# DER ANDERE PARK

## 6. Arbeitskreis, Kinder- und Jugendbeteiligung, Vernissage

25. und 27. Januar 2018

## 2. Kommentierung Wettbewerbsarbeiten

## Wettbewerbsbeitrag 1001

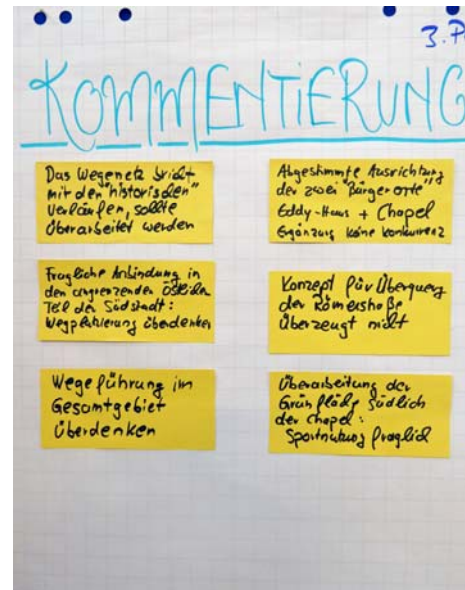
- Entwurf wirkt als offenes System, es fehlen identitätsstiftende Grenzen des Parks
- Identität / Name fehlt bzw. ist zu schwach („Spielraum“)
- Zugänge in den Park sind wenig definiert
- Übergänge Römerstraße sind gut gelöst
- Vorschlag Fläche südlich der Chapel in das Konzept bewusst einzubeziehen und dieser Flächen eine eigene Nutzungsidee bzw. Funktion zu zuweisen, wird begrüßt; es wird jedoch angeregt, die vorgeschlagene Sportnutzung an dieser Stelle zu überprüfen
- Reitplatz gewinnt durch geplante Lichtsystem eine eigene, besondere Atmosphäre,

- Unklar, ob und welche der vorgeschlagenen Elemente tatsächlich kommen
- Wie werden die Elemente schlussendlich ausgestaltet werden (unklare Formen)?
- „Unerfüllte“ Hinweise: im Sommer nutzbare Wasserflächen, Grillorte, Vielfalt der Formen und Designs im Park, Durchquerung des Parks durch Autos

- Nicht erkennbar, ob kleine und ältere Kinder jeweils im Spielangebot auch bedient werden
- „Unerfüllte“ Hinweise: geschützte Harmonie, Nähe zu Eltern, Wasserspiel, Naturerlebnis, Raum für kooperatives Spiel nicht erkennbar, thematische Spielwelt, fehlende Herausforderungen, Distanz zu Eltern, Wunsch nach Entdecken

- unklar, ob alles kommt
- unklar, unklare Form

- Unklarheit bei älteren Kindern
- kleine Kinder mitgedacht?
- Aspekte fehlen

## Wettbewerbsbeitrag 1003

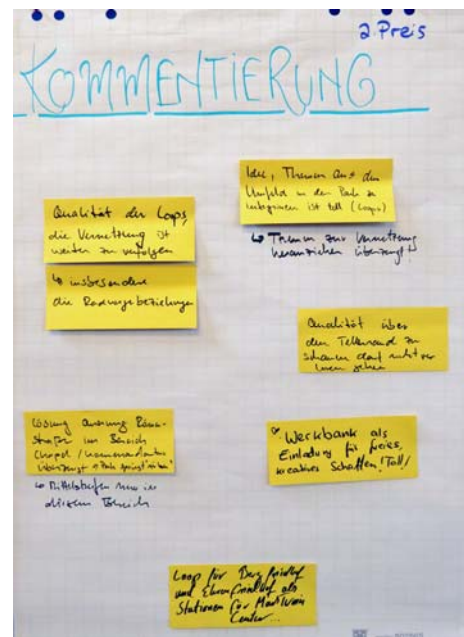
- „Loop“-Idee wurde im Zuge der Konkretisierung klarer
- Anordnung Angebote / Nutzungen im Park reagieren auf Anregungen aus der Bürgerbeteiligung, gute Umsetzung

- Offenes Konzept für den Bereich östlich Römerstraße ist positiv (Wiese/Grünflächen zum Aneignen)
- Park und Torhausplatz weisen gefühlt einen sehr hohen Versiegelungsgrad auf

- Naturerfahrungsraum ist gut platziert
- Offenes Konzept für Paradeplatz ist gut
- Wie sollen die angedeuteten „Sportnutzungen“ auf dem Paradeplatz organisiert werden (Wann werden die vorgesehen „Hülsen“ mit welchen Angeboten bestückt, wer bestimmt, was angeboten wird?)

- Anzahl der Sportflächen im Gebiet ist sehr groß, insbesondere im Bereich Check-Point (ist dies erforderlich?)
- Angebot und Zuordnung der Nutzergärten ist gut (mehr als ausreichend?)

- Aspekt Erscheinungsbild und Pflege der Nutzergärten v.a. im Übergang zwischen Paradeplatz und Park wird kritisch hinterfragt
- Mittelstreifen Römerstraße wird positiv gesehen

- Übergang Römerstraße im Bereich Chapel ist deutlich besser gelöst gegenüber der 1. Stufe
- Anbindung Bosseldorn sollte nicht über Rheinstraße geführt werden

- Rheinstraße sollte „entschleunigt“ und entsprechend gestaltet werden

- Vielfalt positiv bewertet
- Übersichtliche Anordnung
- Unklarheit herrscht bezüglich der Nutzbarkeit von Wasser im Sommer

- Kleinkinder nicht mitgedacht
- „Unerfüllte“ Hinweise: geschützte Harmonie, Nähe zu Eltern, Raum für kooperatives Spiel, Wasserspiel für kleinere Kinder, thematisch gestaltete Spielwelt, Wunsch nach entdecken

Wie jugendgerecht ist der Entwurf?  
**7** von 10  
WEIL:  
- Vielfalt positiv  
- übersichtlich

Wie kindgerecht ist der Entwurf?  
**6** von 10  
WEIL:  
- Kleinkinder nicht mitgedacht

## Wettbewerbsbeitrag 1007

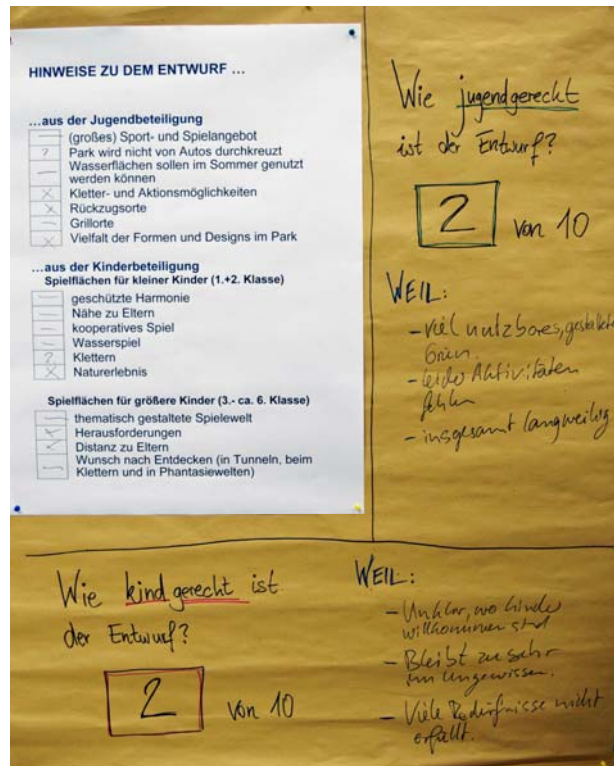
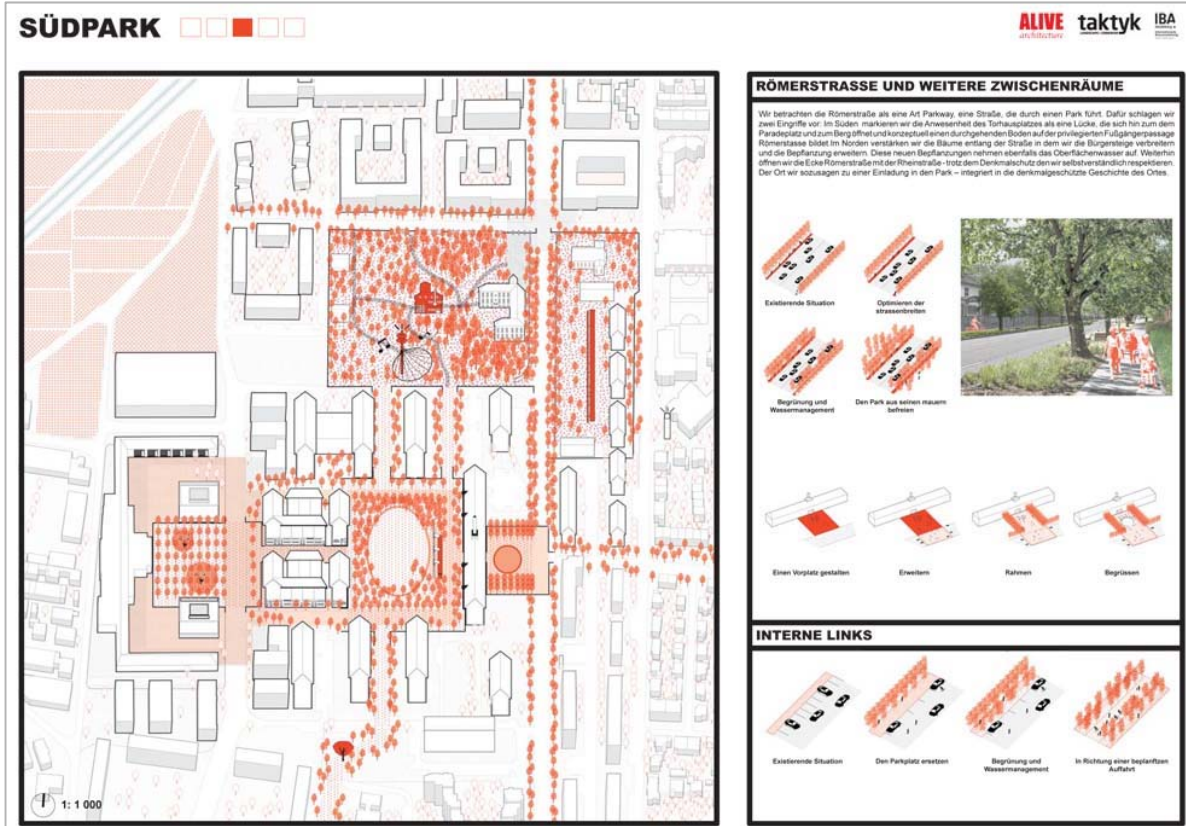
- Name für den Entwurf „Südpark“ passt
- Park als Grünraum mit Identität wird erhalten, Park wird nicht überbelastet
- Pläne sind jetzt nachvollziehbar / verständlich

- Straßen-/Verkehrsführung ist nicht ablesbar / erkennbar
- Außer den vorgeschlagenen sechs „Setzungen“ bleibt weiterhin noch sehr viel offen (nicht vorstellbar)

- Offenheit lässt positiv gesehen Raum für spätere Entwicklung
- Sorge, dass kein Gesamtkonzept entsteht und sich die sechs Orte losgelöst, nur für sich entwickeln

- Zeitachse für die Beteiligung wird hinterfragt; kann wie vorgesehen 2018 alles geschafft werden?
- Gefühl, dass die Verantwortung für die Umsetzung abgeschoben wird, Sorge einer „Überlastung“ des BUND als Akteur; Umsetzung wird in der vorgeschlagenen Form als schwierig angesehen

- Grüne Randeinfassung Paradeplatz fasst den Raum, gibt Schutz, Platz ist dennoch groß genug
- Gestaltung Reitplatz steht einer offenen, vielfältigen Veranstaltungsfläche entgegen, Idee der Begrünung hat aber Charme

- Bestehenden Turm als Kletterturm zu nutzen, ist gute Idee

- Viel nutzbares, gestaltetes Grün, aber Möglichkeiten für Aktivität fehlen leider
- Ein für Jugendliche eher unansprechender Entwurf
- Offen ist, ob Park von Autor durchkreuzt wird (gemeint ist hier die Pearsonstraße als Übergang zum Dazwischenraum Richtung Paradeplatz)
- „Unerfüllte“ Hinweise: Sport- und Spielangebot, Grillorte, im Sommer nutzbare Wasserflächen

- Es bleibt unklar, wo die Kinder willkommen sind
- Bleibt zu sehr im Ungewissen
- Viele Bedürfnisse bleiben unerfüllt
- „Unerfüllte“ Hinweise: geschützte Harmonie, Nähe zu Eltern, Raum für kooperatives Spiel, Wasserspiel, Klettern, thematisch gestaltete Spielewelt, Wunsch nach Entdecken

## Wettbewerbsbeitrag 1005

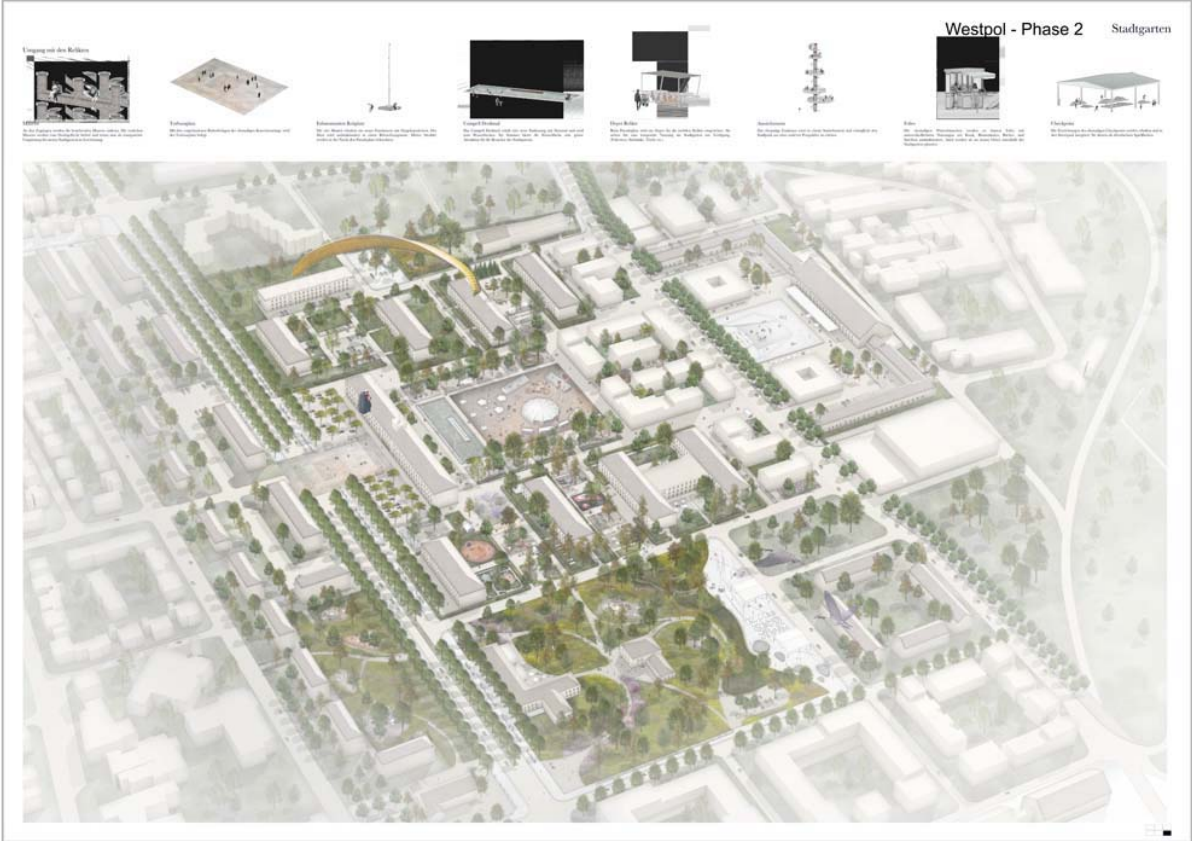
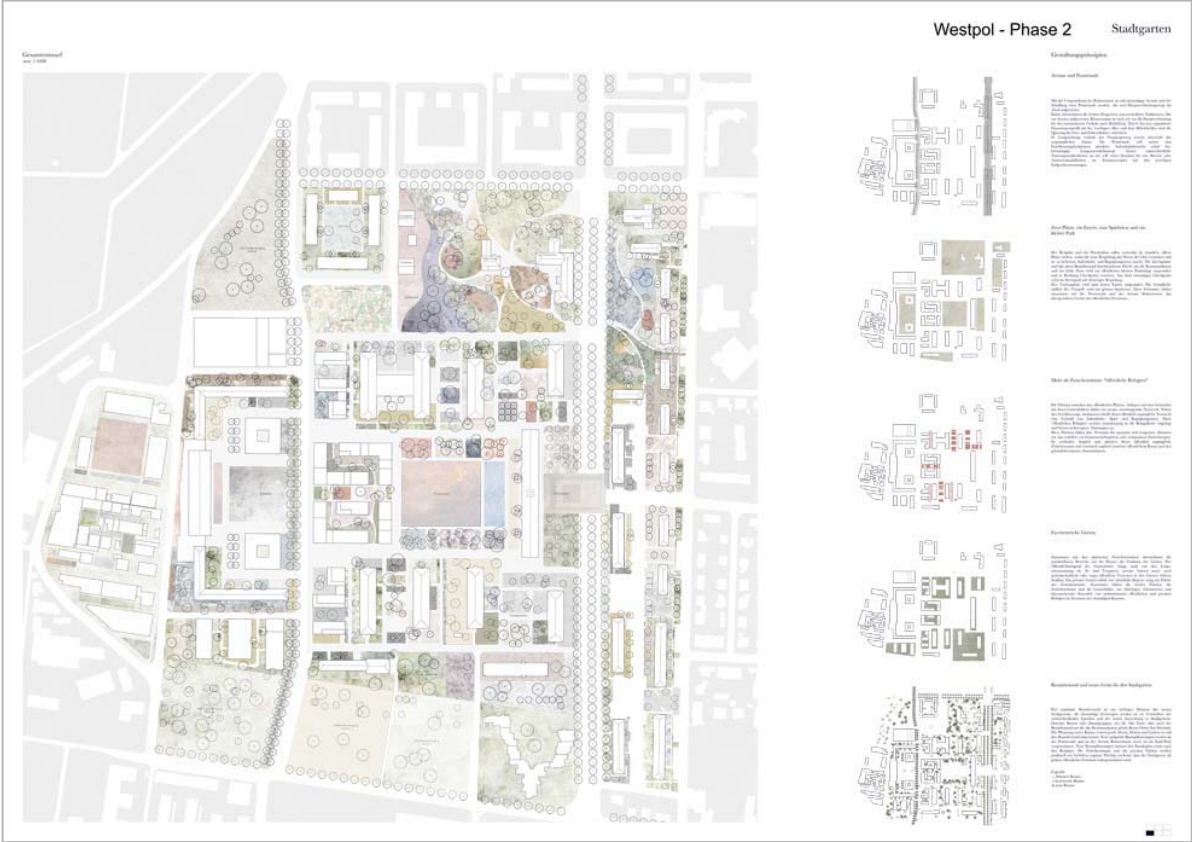
- Guter Umsetzungsplan, aber nimmt er alle Nutzer mit?
- Entwurf schlägt zu viele kleine Orte vor, es fehlt die Gesamtwirkung
- Entwurf „fällt auseinander“
- Name: es gibt in Heidelberg schon einen Stadtgarten
- Hausaufgabe zu ökologischen Aspekten nicht gemacht
- 400 Parkplätze zu wenig
- In Summe kommen sechs neue Bäume hinzu (im Vergleich mit anderen Entwürfen wird dies als sehr wenig betrachtet)

- Großes Becken gefällt
- Charakterstarke Unterschiedlichkeit der drei Parkbereiche gefällt
- Viel Platz für öffentliche Veranstaltungen
- Offen ist, ob Park von Autos durchkreuzt wird (gemeint ist hier die Pearsonstraße als Übergang zum Dazwischenraum Richtung Paradeplatz)

- Viele Bedürfnisse der Kinder wurden aufgenommen
- Die Dreiteilung des Parks wird als Minus empfunden („nicht ein großer Park“)
- „Unerfüllte“ Hinweise: thematisch gestaltete Spielewelt, Wunsch nach Entdecken

- großes Becken
- 3 Charaktere des Parks
- Viel Platz für öff. Veranstaltungen

- Viele Bedürfnisse der Kinder aufgenommen
- Minus: nicht ein großer Park

## Wettbewerbsbeitrag 1006

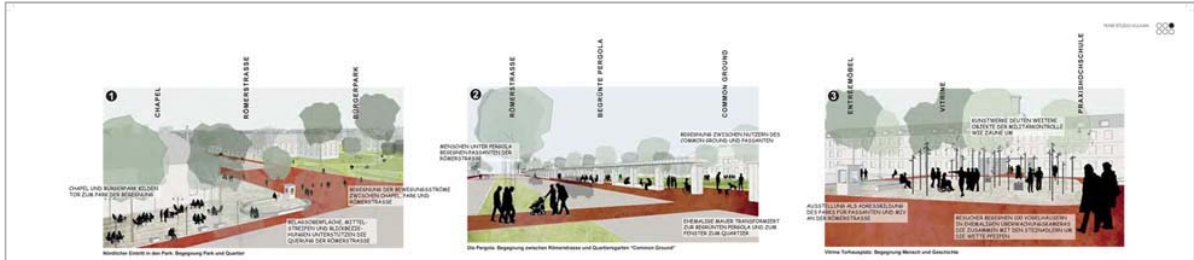
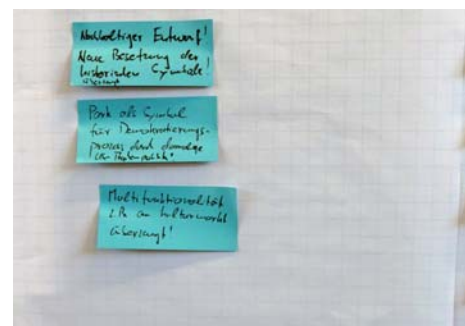
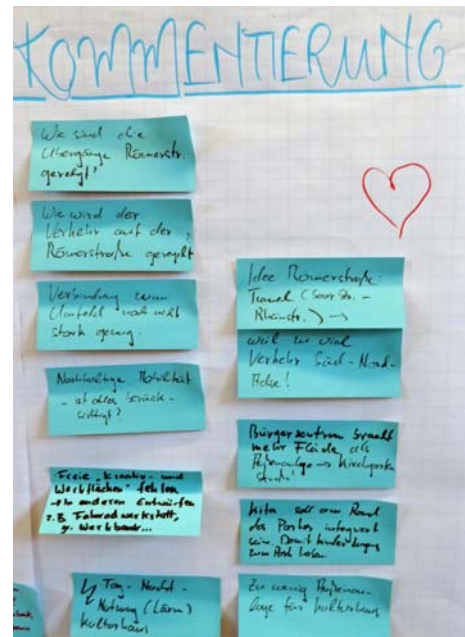
- Die in der Konkretisierung der Aufgabenstellung aufgeführten 13 Punkte sind gut berücksichtigt
- Hausaufgaben gegenüber Stufe 1 wurden gemacht
- Übergänge zwischen den Bereichen sind gut gelöst
- Entwurf überzeugt durch Begrünung (ca. 250 Bäume)
- Gestaltung Paradeplatz wird mit Blick auf den Denkmalschutz hinterfragt (möglicher Konflikt, ist Gestaltung so möglich?)
- Eignung vorgeschlagener Belag auf Paradeplatz für Veranstaltungen ist fraglich
- Sorge, dass die vorgesehenen Multimedia-Wände den Karlstor-Bahnhof stören
- Vorgeschlagene Kunstinstallation „Kamerapark“ auf dem Torplatz wird als nicht überzeugend betrachtet
- Leistungsfähigkeit der Römerstraße wird hinsichtlich der vorgeschlagenen Baumreihe hinterfragt (kann der Verkehr bewältigt werden?)
- 150 Parkplätze zu wenig

- Viel Platz und Freiraum
- Zu wenig Sportmöglichkeiten vorgesehen
- Konzept für Paradeplatz überzeugt nicht
- Offen ist, ob Park von Autos durchkreuzt wird (gemeint ist hier die Pearsonstraße als Übergang zum Dazwischenraum Richtung Paradeplatz)
- „Unerfüllte“ Hinweise: Grillorte

- Kinder werden im Konzept viel und überall mitgedacht, sie fühlen sich willkommen
- Ausreichend Platz für Kinder und Durchlässigkeit überzeugen
- „Unerfüllte“ Hinweise: geschützte Harmonie, thematisch gestaltete Spielewelt, Distanz zu Eltern

**WEIL:**  
 - Viel Platz und Freiraum  
 - zu wenig Sport  
 - Paradeplatz überzeugt nicht

**WEIL:**  
 - Kindes viel und überall mitgedacht  
 - Plätze für Kinder und Durchlässigkeit

- Nachhaltiger Entwurf, neue Besetzung der historischen Symbole überzeugt
- Park als Symbol für Demokratisierungsprozess durch damalige US-Außenpolitik

- Multifunktionalität, zum Beispiel im Bereich Kulturmarkt überzeugt
- Ausrichtung auf Familien mit Kindern ist toll, aber es fehlen Angebote / Räume mit Blick auf Erwachsene

- Konkrete Gestaltung der Übergänge Römerstraße ist noch auszuarbeiten (wie sollen die Übergänge geregelt werden?)
- Verbindungen zum Umfeld sind im Entwurf noch nicht ausreichend entwickelt bzw. ausgeprägt

- Entwurf lässt offen, wie der Verkehr auf der Römerstraße bewältigt werden soll
- Anregungen als Reaktion auf die hohe Verkehrsbelastung in der Römerstraße diese zwischen Saarstraße und Rheinstraße in Tunnellage zu führen

- Thema nachhaltige Mobilität kann noch stärker ausgearbeitet werden (ist schon alles berücksichtigt?)
- Freie Angebote in Form von „Kreativ- und Werkflächen“ fehlen im Vergleich zu anderen Entwürfen, zum Beispiel Fahrradwerkstatt, große Werkbank et cetera

- Tag- und Nachnutzung im Umfeld Karlstorbahnhof wird mit Blick auf Lärm als möglicher Konflikt gesehen
- Größe der vorgesehenen Außenanlagen für Karlstorbahnhof werden als zu gering angesehen

- Bürgerzentrum in der Chapel braucht mehr Flächen im Außenbereich in Richtung Kirschgartenstraße
- Kindergarten soll am Rand des Parks integriert werden, um Kindern einen direkten Zugang zum Park zu ermöglichen
